Samtgemeinde Gellersen, 55. Änderung des Flächennutzungsplans „Windpark Kirchgellersen“

## **Abwägung der Öffentlichkeitsbeteiligung (§ 3 Abs. 2 BauGB)**

### **Teil 8 von 8**

#### ***Zu den Stellungnahme Privat 2-4***

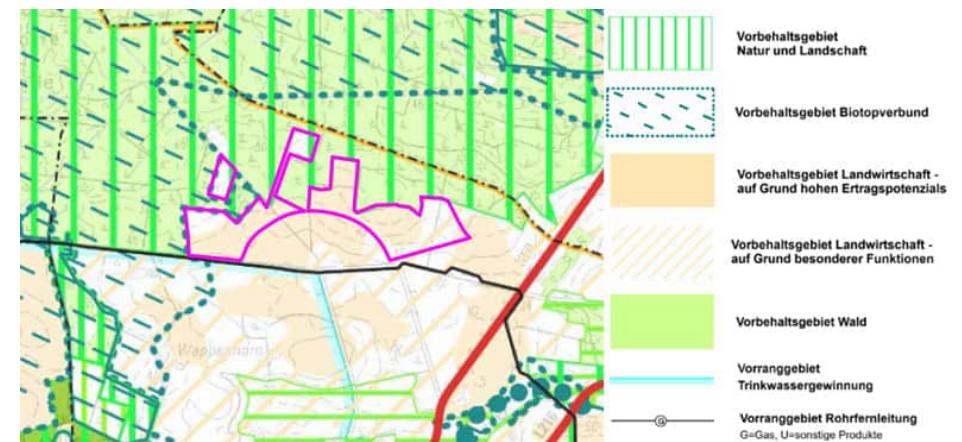
Die 55. Änderung des Flächennutzungsplans („Windpark Kirchgellersen“) liegt im unmittelbaren Übergangsbereich zu Wald-, Landschafts- und Erholungsräumen und überschneidet raumordnerische Vorrang- und Vorbehaltsflächen des Regionalen Raumordnungsprogramms (RROP 2003/2016 sowie Entwurf 2025). Gleichwohl stellt die Begründung pauschal fest, „Waldflächen sind nicht betroffen“, ohne diese Aussage kartographisch oder fachlich zu unterlegen, obwohl der nördliche Planbereich direkt an den Waldrand des Landschaftsschutzgebiets „Hohe Linde“ heranreicht. Parallel dazu werden Naturpark, Biotopverbund, Klima-/Luftaustauschräume und Ruhe- bzw. Erholungsfunktionen zwar erwähnt, aber nicht systematisch mit der geplanten Windfläche verschnitten und bewertet; insbesondere fehlen Kartenüberlagerungen mit den Zielkarten des LROP 2022 und des RROP 2025 sowie eine Konfliktmatrix zu Vorrang- und Vorbehaltsgebieten.

Der Stellungnahme wird nicht gefolgt.

Es wird in der Begründung hinreichend erläutert, dass das Plangebiet teilweise von Waldflächen umschlossen wird und mit welchen Auswirkungen bzw. Betroffenheit durch die Ausweisung auf den Wald zu rechnen ist. Die Abgrenzung des Waldes ist in den Abbildungen der Begründung erkennbar, z.B. Luftbild, Vorbehaltsgebiet Wald im RROP-Entwurf (siehe Abbildung unten).

Die Aussagen des LROP sowie RROP sind in der städtebaulichen Begründung hinreichend erläutert. Die folgende Abbildung aus dem RROP wird ebenfalls in der städtebaulichen Begründung zitiert. Mit der Überlagerung des Plangebietes (pink) wird deutlich, dass das Vorbehaltsgebiet Wald nicht überplant wird.
